# 臺南海水淡化廠工程(第一期)

## 基本設計階段之必要圖說

# 「臺南海水淡化廠工程」基本設計階段之必要圖說 (初稿) 審查意見回覆說明

# 「臺南海水淡化廠工程（第一期）」基本設計階段之 必要圖說審查意見回覆說明

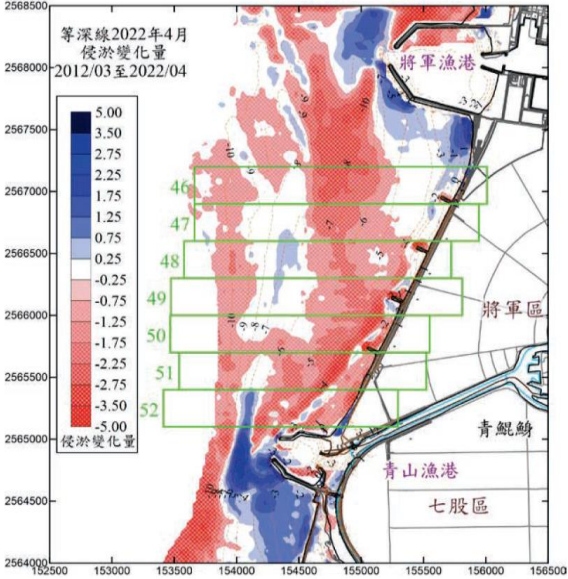
審查意見	回覆及辦理情形
<p>相關說明及建議。</p> <p>(五)海床地形變化影響管路安全甚鉅，本計畫位於河口，有一定程度之海床沉積作用，建議再蒐集是否有該處海床地形變化之相關資訊。</p>	<p>1. 依據六河局「台南海岸防護(八掌溪口至二仁溪口)基本資料監測調查分析」(111年12月)，青山漁港外海近10年(101年至111年)來整體是呈現侵蝕趨勢。</p>  <p>(青山漁港外近十年侵淤圖)</p> <p>2. 未來統包商於基本設計階段須再針對海域地形變遷進行模擬，並依其模擬成果進行設計，經主辦機關審查同意後施作。</p>
<p>(六)第一章漁業權調查，由圖 1-16 顯示本建設計畫海域管路與漁業權區位重疊，建議於報告書中說明相關管制申請對象及程序，俾利後續作業。</p>	<p>本計畫場址鄰近青山漁港及將軍漁港，取、排水管線位於臺南市南縣區漁會沿岸海域專用漁業權範圍內，海事工程、海底管線佈設等作業將暫時性的影響漁業活動。</p> <p>依據漁業法第 29 條第 1 項之規定，如有其他公共利益之需要，主管機關得變更或撤銷其漁業權之核准，或停止其漁業權之行使，並在第 3 項之規定中規定，因第 1 項之處分致受損害者，應由目的事業主管機關或由請求變更、撤銷、停止者，協調予以相當之補償；協調不成時，由中央主管機</p>

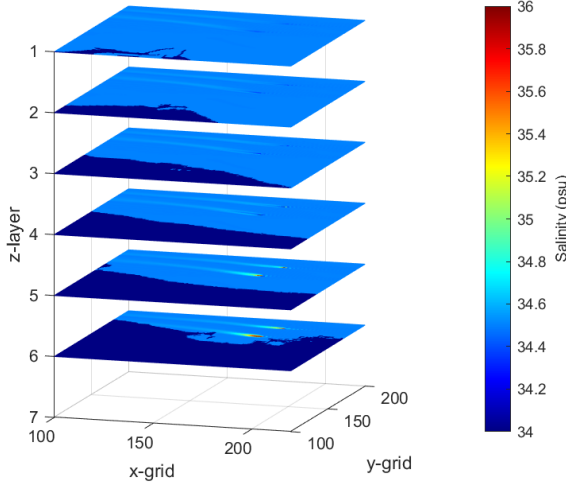
審查意見	回覆及辦理情形
例如機電工程的緊急發電機，沒有裝置容量的規範，如何估算其費用，在機電工項中有納入該預算嗎。	工作費內。
(十)P.7-4，25 年的運維費用是以哪一年的價位估算，有否考量通膨等物價及電價上漲因素，應有調漲機制。	後敘於招標文件內將針對代操作維護期間之物價指數調整及電價調漲訂定相關增減計算機制。
(十一) 建議檢討緊急發電機的需要性，海淡廠有必要 24 小時供水嗎?清水池可以提供幾個小時的緩衝量。	已修正緊急發電機組發電量為可避免海淡廠斷電造成機組傷害所需的發電量；海淡水清水池須至少設置 8 萬立方公尺，未來全期每日產水 20 萬立方公尺下，緩衝時間約為 9.5 小時。
<b>王專家國堅</b>	
(一)P.3-4 所提海域取水管「原則採淺埋施作」管頂埋深須 $\geq 2$ m，管溝挖深至少 5 m 以上，這樣叫「淺埋」嗎，稱「明挖覆蓋」似較妥，請說明。	已修正文敘為「明挖覆蓋」，詳第三章 P.3-4、P.3-8。
(二)取排水管之施工方法基本上宜分陸域及海域探討，陸域可採明挖或潛鑽(惟管徑 1000 mm 以上恐難採行)，海域部分則多採順海床佈管後以壓塊固定，很難全線採明挖佈設，故 P.3-6 表 3-5 海域管線施工方法綜合評估表，似嫌粗略。	本計畫於概念設計階段僅提出相關工法敘述，統包商後續於基本及細部設計階段得自行選用工法，並參考國際海域管線施工規範（DNV、BSI，以及 API 等），另須採用 50 年回歸期之颱風波浪條件進行設計，並經主辦機關審查同意後才得施作。
(三)P.3-6~P.3-8 鹵水排放深度要考量未來排放水鹽度擴散效果，通常應透過現地海流擴散條件模擬決定。排放管的長度則應視海床坡度及海流擴散條件決定。(管徑 2000 mm $\times$ 5000 m 將來施工及維護難度將很高。)	環評階段規劃排放管離岸約 2,000 公尺，並針對海淡廠排放水進行近域及遠域場模擬，模擬成果顯示在距離排放口 300 公尺處，最大鹽度僅有約 0.8 psu，相較背景鹽度自然變化範圍，影響並不顯著。

審查意見	回覆及辦理情形
	 <p style="text-align: center;">(海淡廠排放水模擬成果)</p>
<p>(四)「取水工」與岸上的「海水抽水井」宜考量採重力流方式設計，以節省動力費。</p>	<p>目前概念設計規劃係以重力流取水，惟未來統包商得依其設計需求選用重力或動力取水，經主辦機關審查同意後據以施作。</p>
<p>(五)P.4-5~P.4-6 表 4-3 取水管線水力分析，為保守計剩餘水頭似應以「取水站管線頂部高程」為進，也就是 <math>8+0.26-2.72-1.5613=3.95</math> m，而非以「取水站底部高程」為準 (<math>8+0.26-1.5613=6.7</math> m)，取水站底部建請再降 2 m，以免取不到所需水量，請參考。</p>	<ol style="list-style-type: none"> <li>1. 該段文敘係為誤植，依概念設計成果，取水管底部高程 (BOP) 設定為 -8 公尺，已保守改為以管中心高程 -6.6 公尺進行計算，詳第四章表 4-3。</li> <li>2. 概念設計成果未來係供統包商參考，統包商應綜合考量潮位、管線長度及水頭損失等設計取水站深度，經主辦機關審查同意後據以施作。</li> </ol>
<p>(六)P.4-7 取水站抽水機設計 550HP 四台，(<math>5537.8 \text{ CMH} \times 24 \times 4 \text{ 台} = 531,628 \text{ CMD}</math>)，除應有備用機組外，且宜考慮不同馬力之組合，如第一期設計 550HP 兩台及 275HP 兩台，其中 550HP 一台備用；第二期再增設 550HP 兩台，以利將來操作之彈性。</p>	<p>第四章概念設計成果未來係供統包商參考，統包商應依據其功能需求選用取水泵，並設計所需揚程及馬力；未來機關需求書內將要求統包商預留二期取水泵安裝空間。</p>
<p>(七)P.3-3 表 3-2「取水口頂部距最低低潮位以下 <math>\geq 1.5</math> 公尺，底部距海床以上 <math>\geq 1.9</math> 公尺」乙節，將來設計時</p>	<p>本計畫於環評階段已針對取水口距離最低低潮位及海床距離進行探討，因取水口位置水深僅約 -8 公尺，若規範</p>

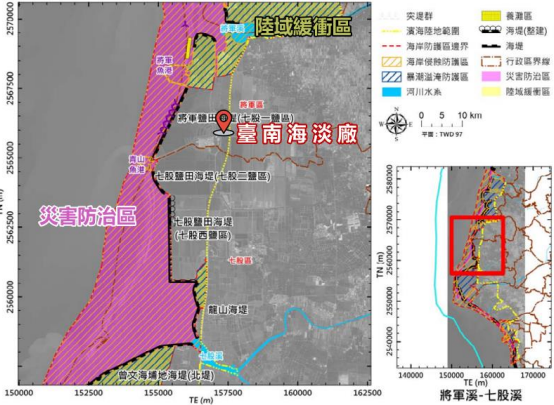
審查意見	回覆及辦理情形
<p>建請盡可能均能 <math>\geq 3</math> 公尺，以確保取水安全及避免受漂沙掩埋。</p>	<p>均 <math>\geq 3</math> 公尺，則將限縮取水口大小，可能導致無法取得充足海水，故環評階段在綜合考量下，規劃取水口底部距離海床至少需 1.9 公尺。</p>
<p><b>李專家丁來</b></p>	
<p>(一)第二章基本資料收集，考量未來長期氣候變遷海水位上升及地震液化潛勢(本區屬高潛勢液化區)，宜補充此二部份之資訊，納入規範，供統包廠商注意參考納辦，俾免發生海水漲潮淹水及地震受損。</p>	<p>1. 參考「臺南市一級海岸防護計畫(核定本) 109 年 5 月」，在考量海平面上升及 50 年重現期暴潮水位進行模擬分析後，訂定災害防治區及陸域緩衝區以供相關計畫執行參考；而臺南海淡廠場址所在地經查前述報告非於災害防治區或陸域緩衝區內，初步評估應無受溢淹之風險。</p>  <p>(海淡廠基地溢淹潛勢圖)</p> <p>2. 根據國家災害防救中心「災害潛勢地圖」，本計畫基地係位於高液化潛勢區，未來統包商仍須妥適進行設計，並經主辦機關審查同意後據以施作。</p>  <p>(臺南地區液化潛勢圖)</p>

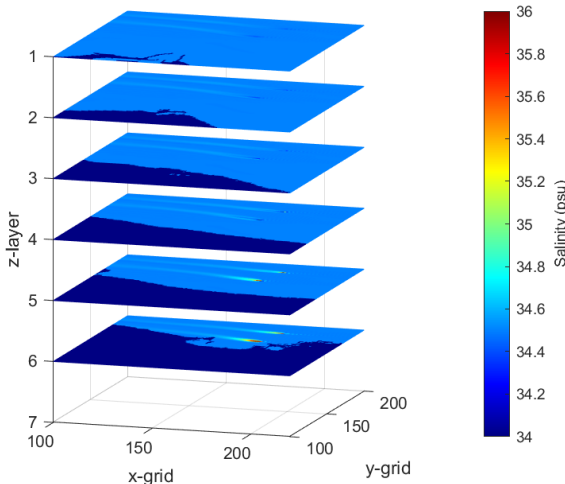
審查意見	回覆及辦理情形
<p>(二)為避免取水口取到海水淡化後之鹵水，建議考量海流方向影響及鹵水擴散範圍(依北水局說明約 500 公尺以外，之海水濃背景值一致)，建議就規範取水口及排水口至少一定以上之距離。</p>	<p>1. 環評階段規劃排放管離岸約 2,000 公尺，並針對海淡廠排放水進行近域及遠域場模擬，模擬成果顯示在距離排放口 300 公尺處，最大鹽度僅有約 0.8 psu，相較背景鹽度自然變化範圍，影響並不顯著。</p>  <p>2. 依環評規劃，取水口距離排放口約 600 公尺及 1,100 公尺（分兩處排放），應可確保取水不受濃排水擴散影響。</p>
<p>(三)本區域高程約 EL.0，海水入浸鹽化及地下水位高，爾後細設審查時，建請注意相關的設施之上浮力及防止海水入侵之防水措施。</p>	<p>敬悉。</p>
<p>(四)海域取水管之工程技術包含(1)明挖工法；(2)直接佈放；(3)潛盾工法；(4)水平導向鑽掘工法等，上述(1)、(3)、(4)工法於陸域施作應屬可行，惟海域取水管位於海平面以下 15 公尺且砂質淺層覆蓋，又要大口徑施作條件下，恐有其難度，建議將相關工法，進一步評估於海域施工之可行性。另有關於取水工，亦可考量沉箱施工的</p>	<p>1. 本計畫於概念設計階段僅提出相關工法敘述，未來統包商得依其設計選用工法，而統包商設計時須參考國際海域管線施工規範（含挪威驗船協會 DNV、英國標準協會 BSI，以及美國石油協會 API），另須採用 50 年回歸期之颱風波浪條件進行設計，並經主辦機關審查同意後才得施作。</p>
